## NOTAT

Dette notat indeholder Orbicons svar på spørgsmål samt kommentarer til anbefalinger fra Flemming Damgaard Christensen (FDC), som på vegne af DANVA har udarbejdet et notat med kommentarer til BNBO beregningen.

Figur 1 Øverst: Dimensionsløs tid som funktion af længde/bredde-forholdet for 295 BNBO. Nederst: Zoom på øverste figur.

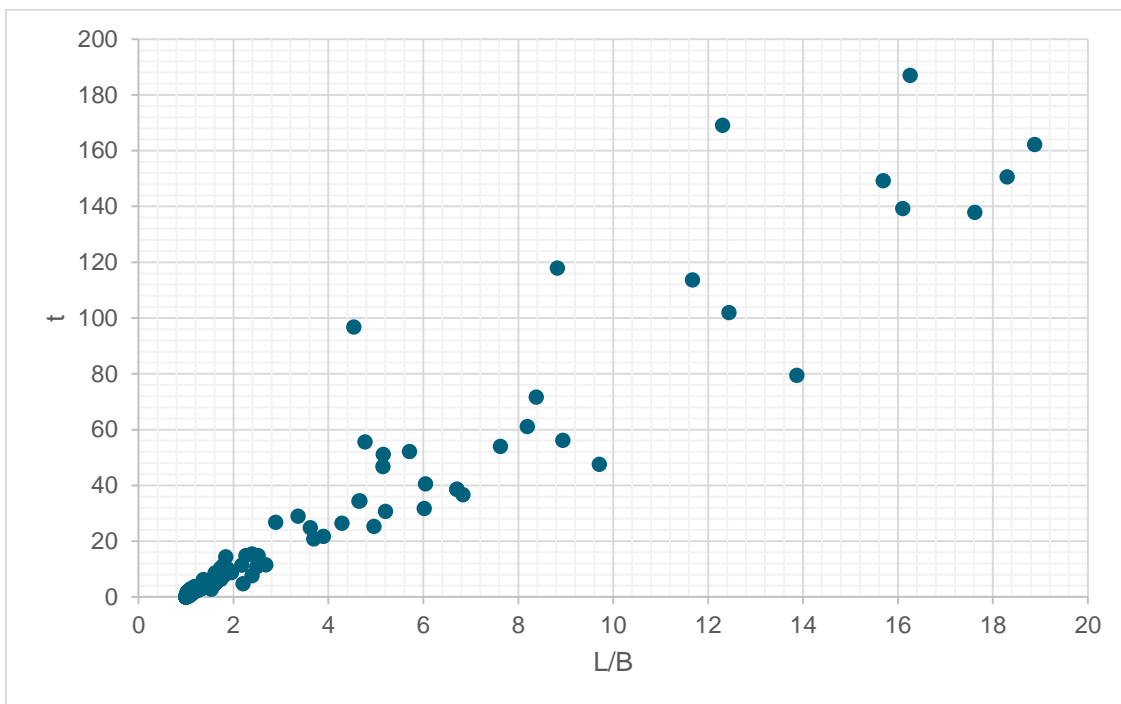
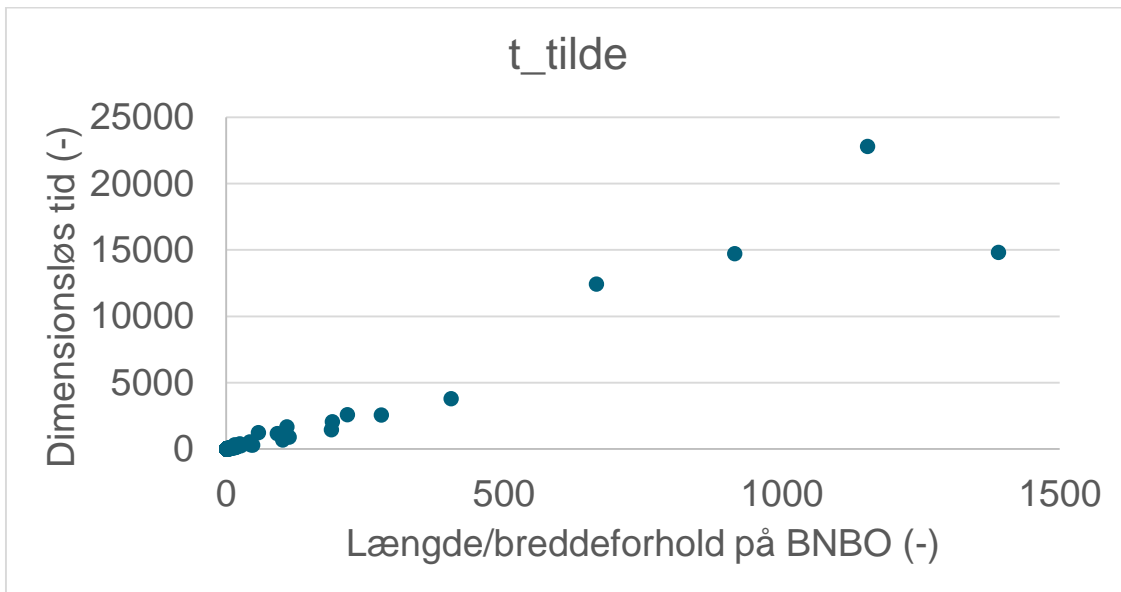
FDC anbefaler brug af dimensionsløs tid,  $t^*$ , til at varsle, om BNBO bliver "uadministrerbare".

Svar: Vi har beregnet  $t^*$  for de foreløbig 295 boringer (de 20 %), hvor der indtil videre er beregnet BNBO. Resultatet fremgår af Figur 1. Af analysen fremgår det, at 32 boringer har en  $t^* > 75$ , som er det erfaringstal, der ifølge FDC giver meget langstrakte og tynde BNBO, og hvor især gradient og transmissivitet bør gennemgås igen.

Vi har på figuren plottet  $t^*$  som funktion af længde/bredde-forholdet for BNBO. Der er en god sammenhæng, idet et stort længde/bredde-forhold giver en høj  $t^*$ . Orbicon har i forbindelse med udarbejdelse af forslag til håndtering af uadministrerbare BNBO anbefalet, at BNBO med et længde/bredde-forhold  $> 2$  bør gennemgås igen.

Ifølge Figur 1 skal  $t^*$  være noget lavere end 75 for opspore alle de BNBO, som kan være uadministrerbare. En værdi på  $t^* = 20$  synes at afsløre de fleste.

Orbicon vurderer derfor, at det vil være nyttigt at beregne  $t^*$  forud for optegning af BNBO, og derefter se nærmere på parametrene for de BNBO, der giver  $t^* > 20$ .

Figur 2 Scenarier med varierende hydraulisk ledningsevne (og dermed varierende T). Sort = reference (3 m/dag), rød = lav værdi (1,5 m/dag) og blå = høj værdi (6 m/dag).

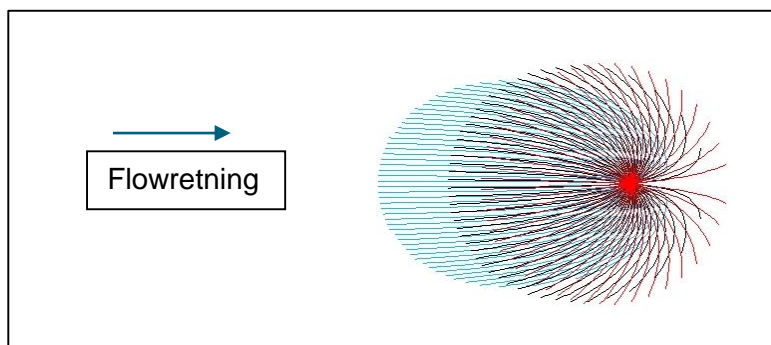
FDC påpeger, at størrelsen af BNBO kommer til at afhænge af transmissiviteten, når man anvender Kildepladsmodellen, samt at der er flere problemer i at anvende Kildepladsmodellen på det nuværende grundlag.

Svar: Der er desværre ikke nogen enkel og entydig måde at tage højde for overlappende BNBO. Orbicon har valgt at bruge kildepladsmodellen til matematisk at beregne den gensidige påvirkning mellem to eller flere borer med overlappende eller formodet overlappende BNBO, og således få beregnet en resulterende sænkning i borerne, der betyder, at der optegnes et lidt større BNBO til hver boring. Arealet af dette forøgede BNBO modsvarende omtrentligt det overlappende areal mellem de oprindelige BNBO (se senere afsnit).

Det er korrekt, at metoden betyder, at den endelige størrelse af BNBO indirekte kommer til at afhænge af transmissiviteten (og andre parametre) når man anvender Kildepladsmodellen, da transmissiviteten indgår i formlerne bag Kildepladsmodellen. Dette vurderes dog ikke at være problematisk, da transmissiviteten i forvejen indgår i beregningen af BNBO, og dermed har en indflydelse på formen af BNBO, se Figur 2, hvor der i WhAEM (optegningsprogram til BNBO) er vist tre scenarier, hvor transmissiviteten (i WhAEM den hydrauliske ledningsevne) varieres, og alle andre variable holdes konstante.

Med mindre der udelukkende beregnes cirkulære BNBO, vil transmissiviteten således altid have en indflydelse på BNBO.

Figur 3. Optrukne linjer er oprindelig pumpeydelse, mens stiplede linjer er forøget pumpeydelse. Figur Fra DANVA's notat.

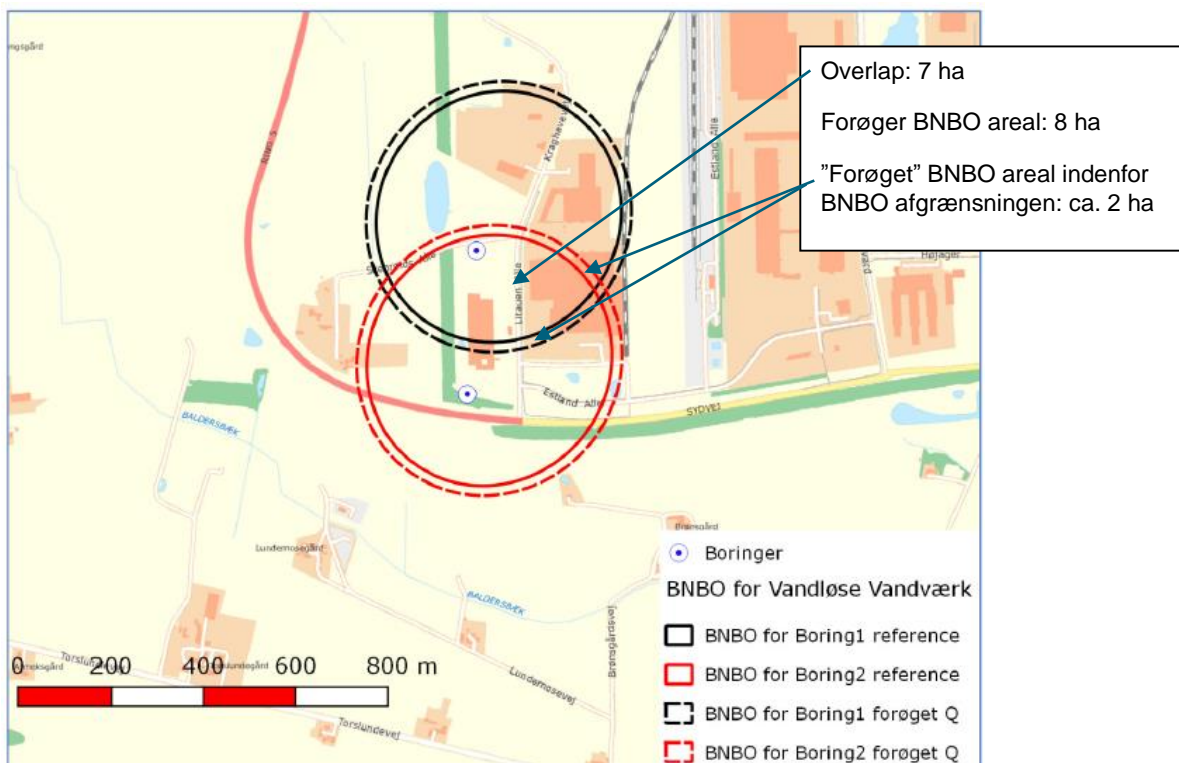
FDC påpeger et muligt problem i at forøge indvindingen i individuelle borer, selv om der ikke er et overlap med andre borer BNBO. Der kan

imidlertid godt være en mindre påvirkning af indvindingen / sænkningen, selv om der ikke er overlap med BNBO. Kildepladsmodellen indregner netop denne påvirkning uden hensyn til BNBO's størrelse, men udelukkende i forhold til sænkingspåvirkning. I praksis er det imidlertid sådan, at borer, der ligger langt fra hinanden, ikke påvirker hinanden og dermed ikke får korrigeret indvindingen. At anvende kildepladsmodellen til at indregne påvirkning fra naboborer vurderes således at være en fornuftig tilgang, der ikke giver for store BNBO.

Det er muligt, at vandbalancen ikke er overholdt ved overlap af BNBO, men som FDC påpeger, er der tale om et generelt problem og ikke et specifikt problem i forhold til Kildepladsmodellen. I øvrigt er der formentlig tale om et begrænset problem i langt de fleste tilfælde. I FDC's eget eksempel fra "Vandløse Vandværk" er arealet af de oprindelige BNBO i alt 45 ha og overlappet mellem de to BNBO er 7 ha, mens arealet af de forøgede BNBO i alt er 53 ha. Dvs. metoden med den korrigerede indvinding giver et forøget BNBO areal på 8 ha (53 – 45 ha) minus ca. 2 ha, svarende til den del af det forøgede BNBO, der ligger inden for BNBO, se Figur 3. I nærværende eksempel bliver det samlede forøgede BNBO således en smule mindre end det overlappende areal.

En eventuel manuel "flytning" af det "overlappende areal" er svært at placere korrekt i praksis ved overlappende BNBO. Dette problem undgås imidlertid ved den aftalte fremgangsmåde, idet der ikke optegnes overlappende BNBO, men udelukkende et BNBO pr. boring, som er en smule forøget i areal.
